榕发·瀚棠项目

——拟变更方案

总平面图

二层平面图

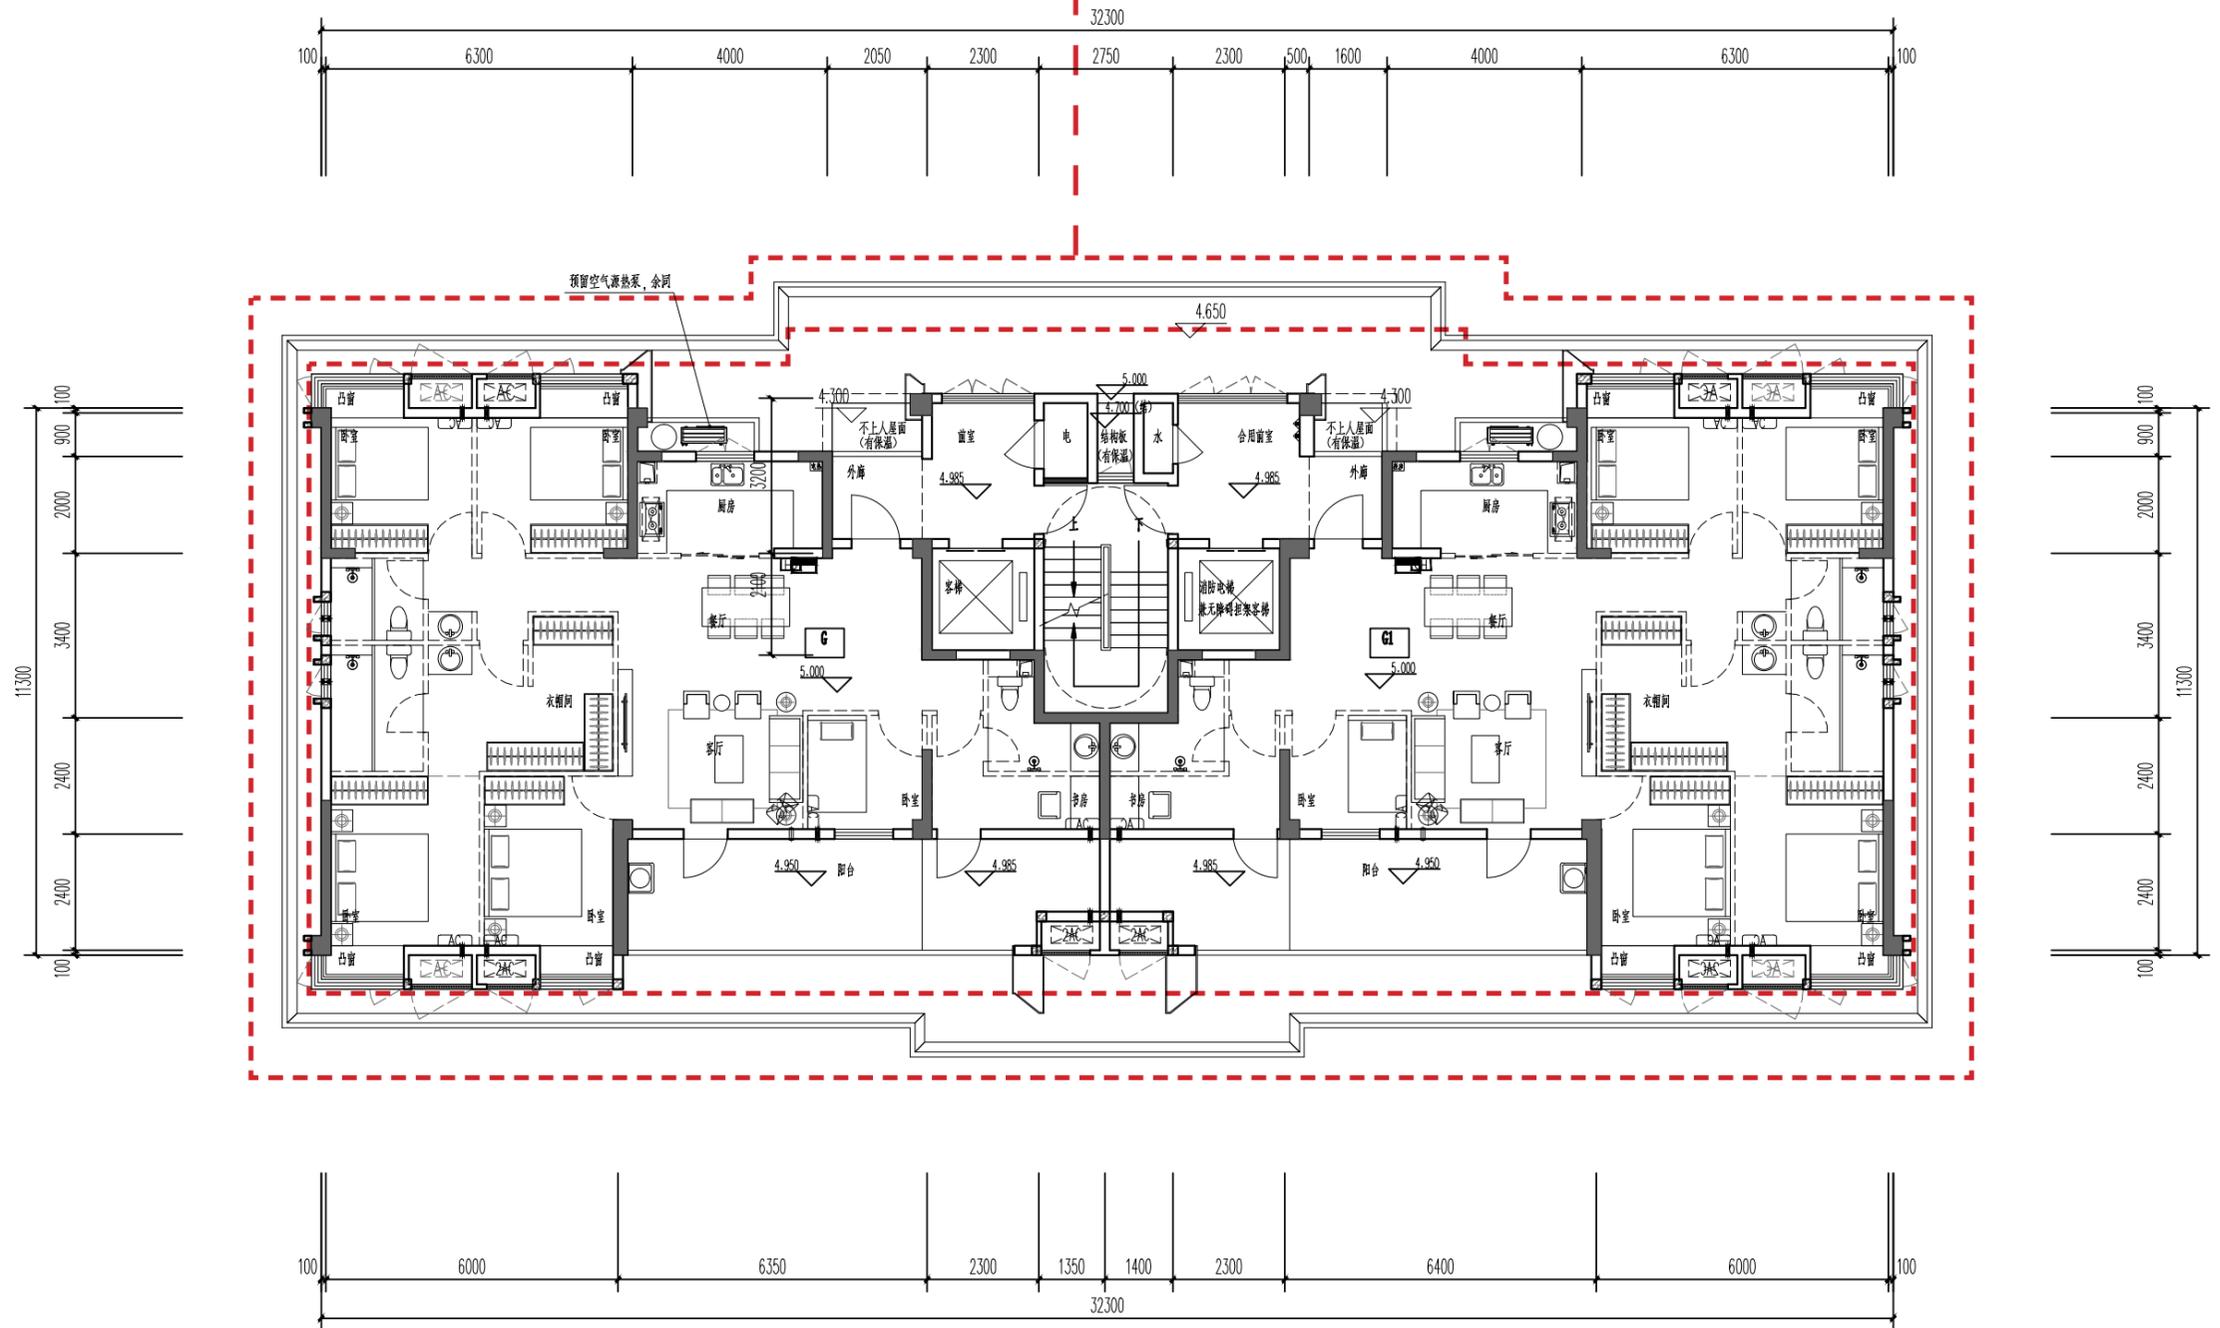
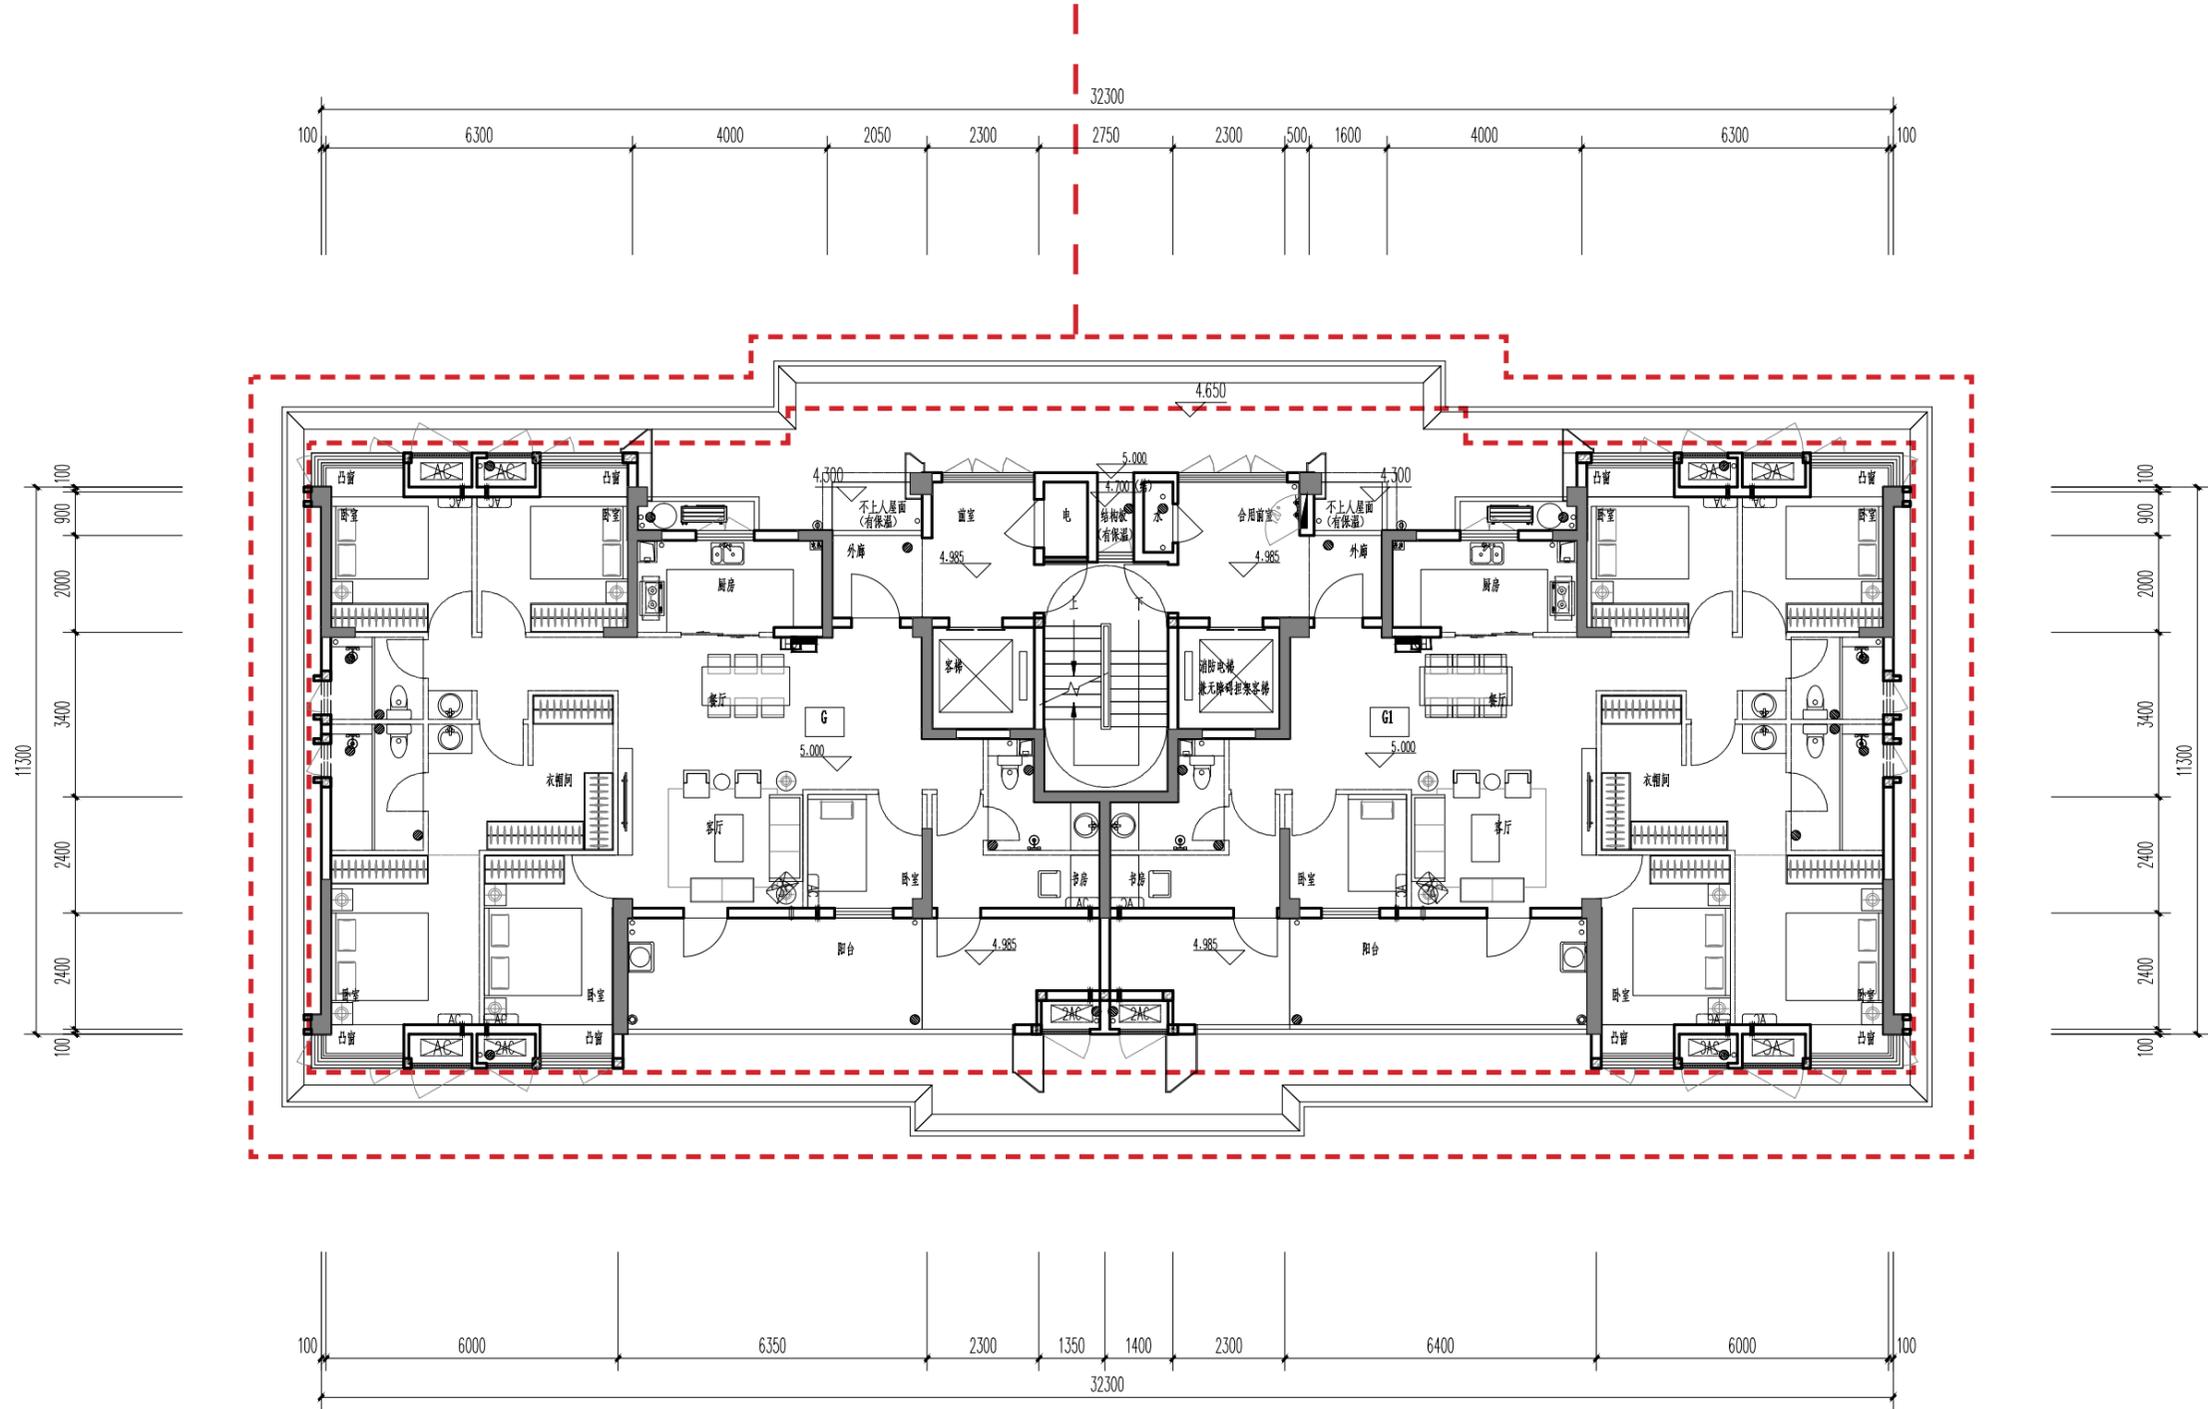
外挑雨披调整线脚造型、轮廓

一层局部平面图 建筑基底面积由 1109.13m² 调整为 1110.59m²。

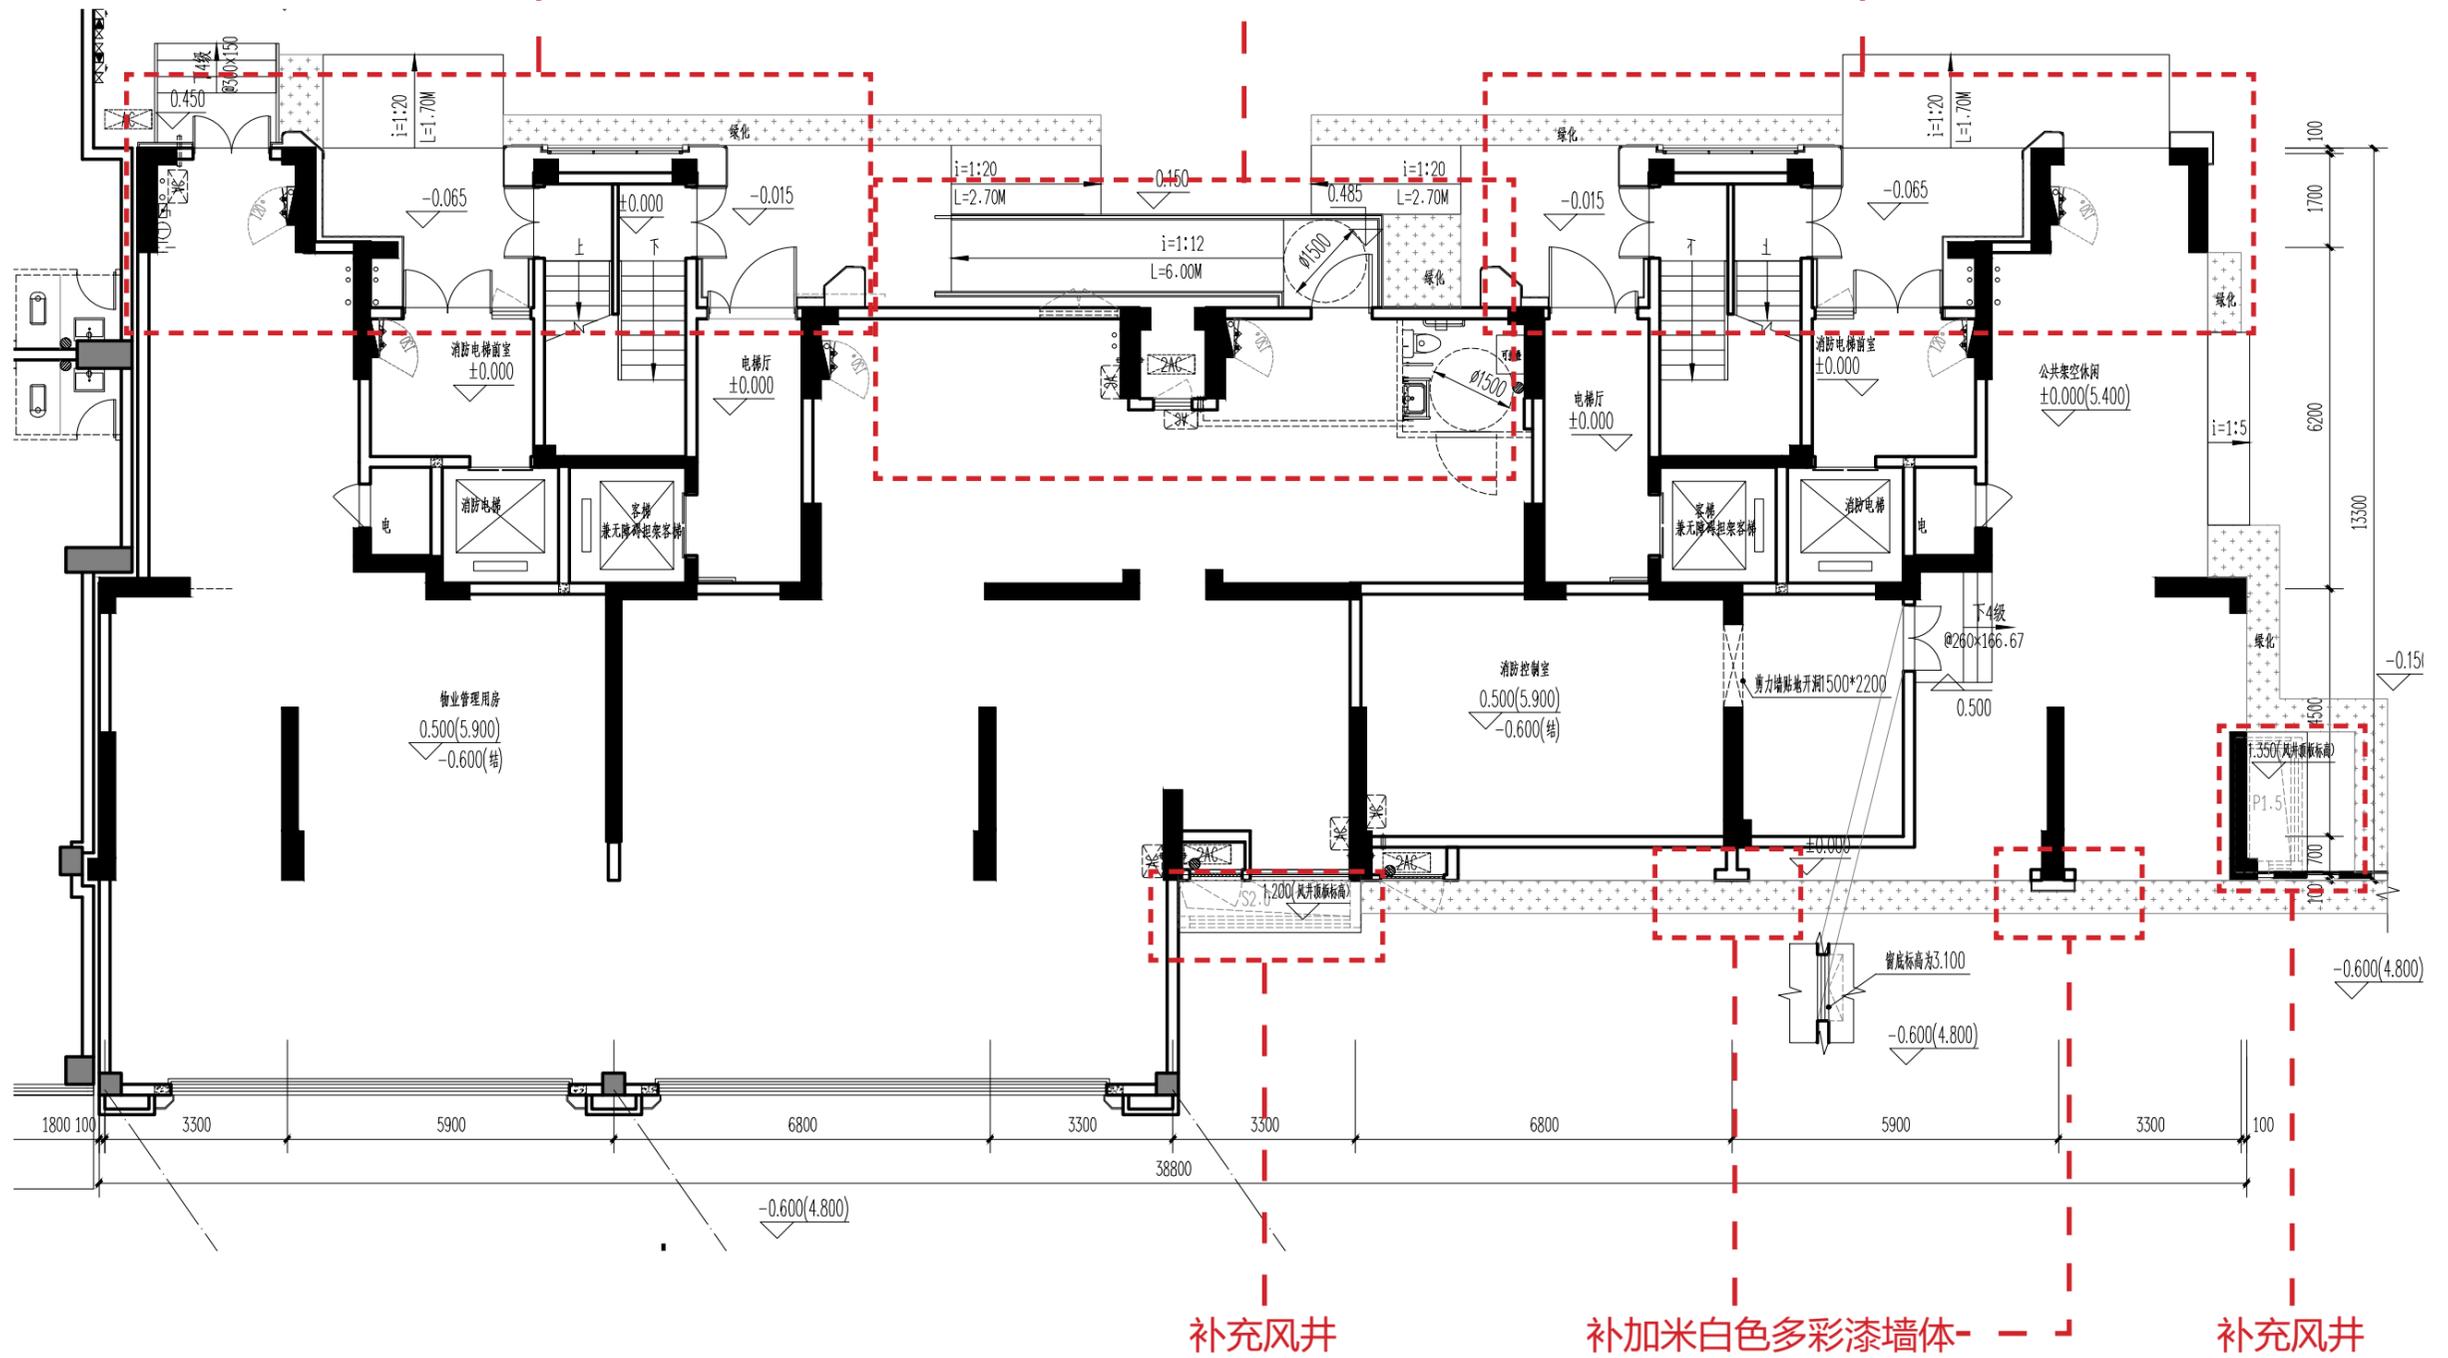
门厅外包铝板造型、缓坡宽度调整，
灰色铝板调整为米白色仿石铝板

灰色铝板调整为米白色多彩漆墙体，
坡道及门调整位置，卫生间调整布局

门厅外包铝板造型调整，
灰色铝板调整为米白色仿石铝板
